Anlage 3 zu Vorlagen-Nr.: 2025/BA/44

Tektur zur Planung vom 19.03.2025:

| Genehmigungsplanung | | Projekt-Nr. 2308-2-55-Schm | |
| Darstellung: Grundriss Dachgeschoss | | Bauvorhaben: Umbau und Sanierung Wohnhaus Siedlerstraße 9 Flurst.-Nr. 448/1 04687 Trebsen, OT Seelingstädt | |

Dachgeschoss

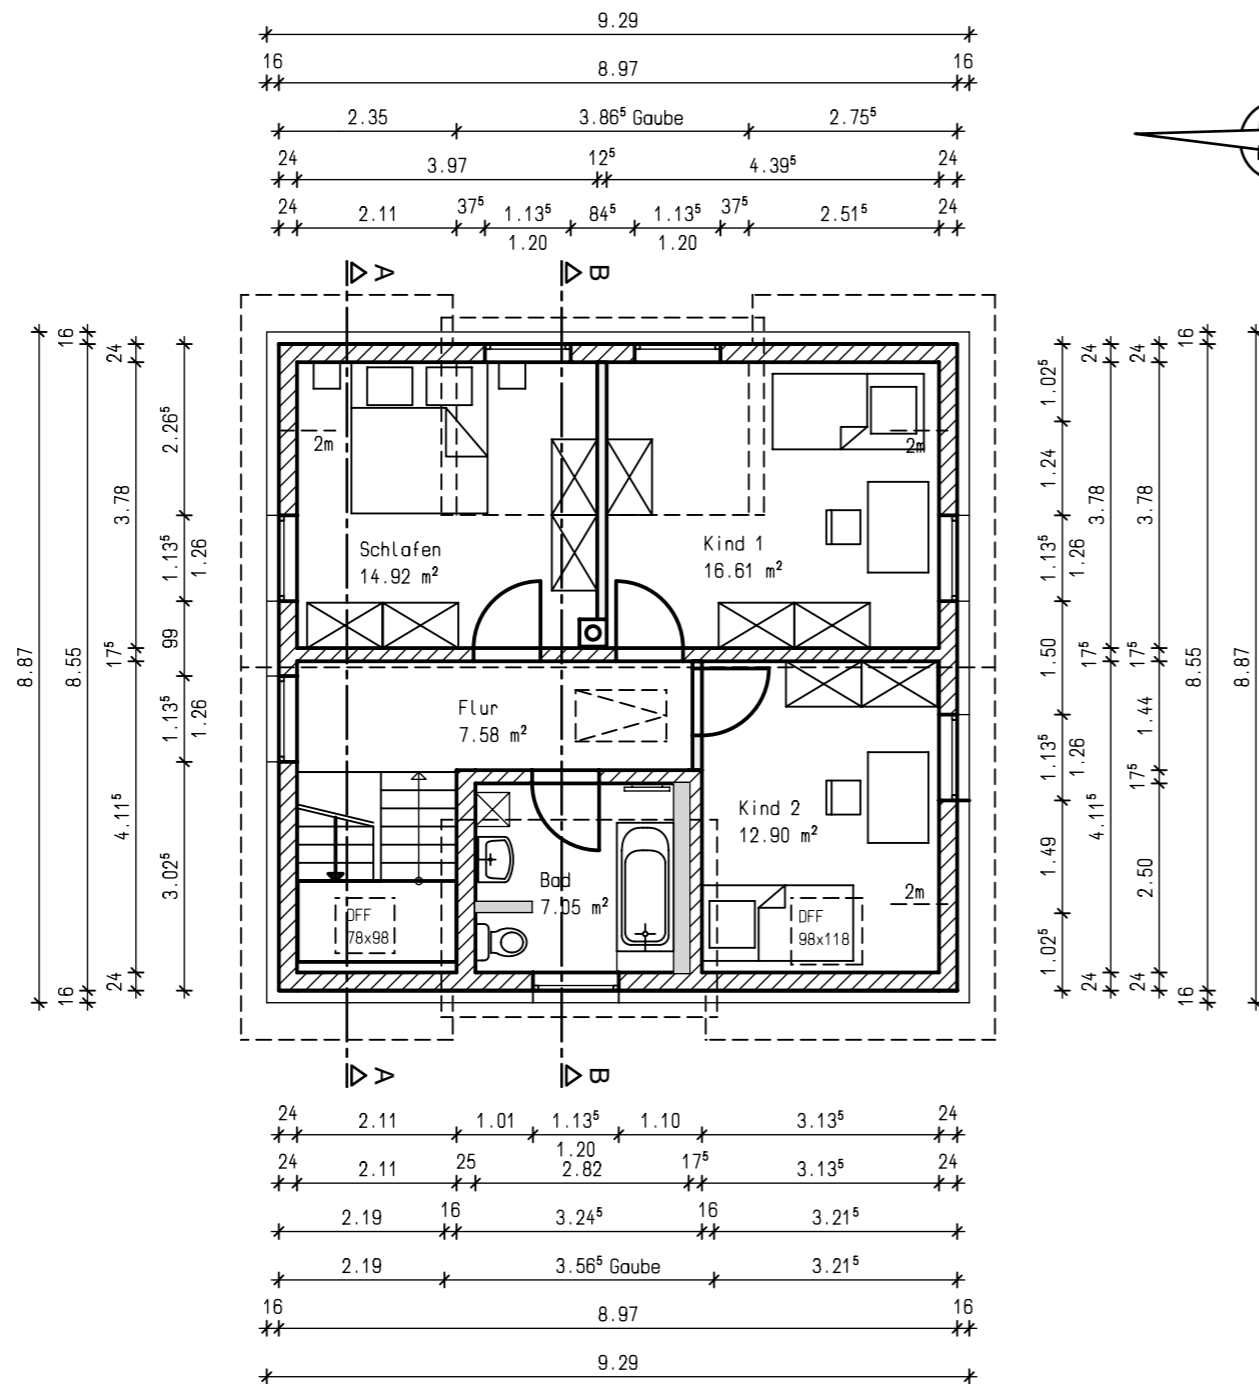
- > Kniestock im DG h = 1,00 m
- > Änderung Dachneigung auf 42°
